Oppdragsgjevar: **Rognaldsen eiendom as**
Oppdragsnr.: **5185709** Dokumentnr.: 1

Til: Alver kommune
Frå: **Norconsult as**
Dato: 2020-01-14

► Tilleggsnotat til Detaljreguleringsplan for Alverstraumen kai

Fig 5 Illustrasjon av parkeringsetasjen datert 11.01.2018

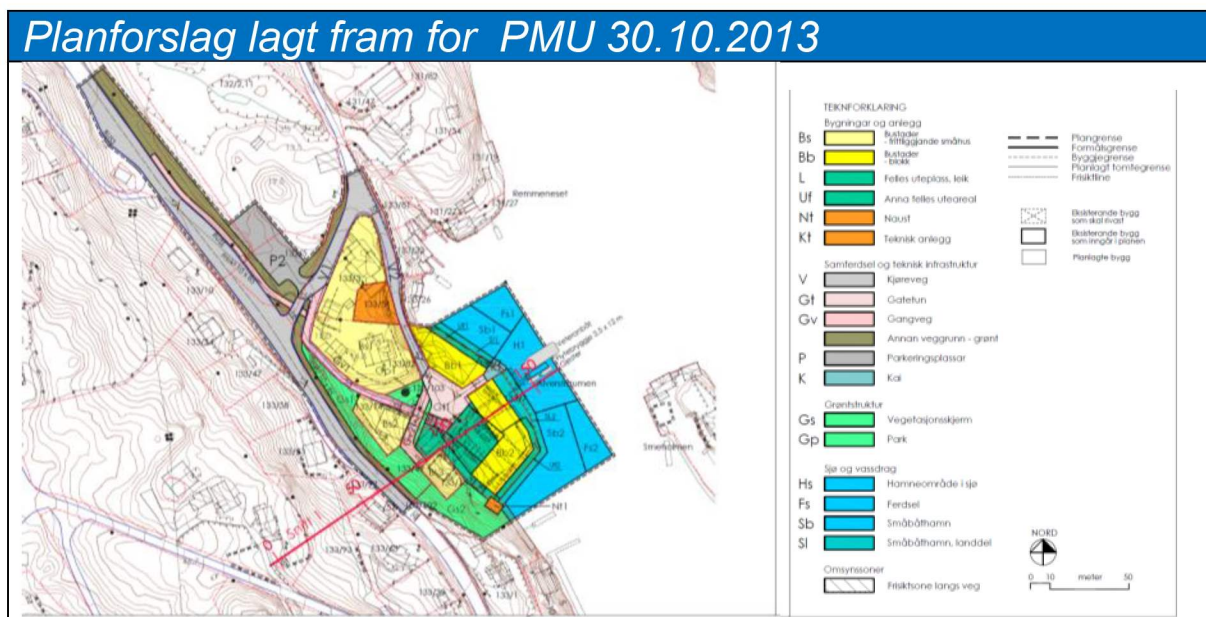
b) Krav om regulering i to plan, dvs eitt eige plan for parkeringskjellaren

Kommunen ynskjer at parkeringsetasjen vert regulert som eige plannivå. Norconsult meiner vedlegg av planteikningane av parkerings-etasje kan fungera ev som juridisk bindande illustrasjon til reguleringsplanen om ynskjeleg. Planen viser talet på parkeringsplassar, to HC plassar inni anlegget og ein offentleg HC plass på kaiplan. Planen viser også plassering av bossrom med plass for bossdunkar.
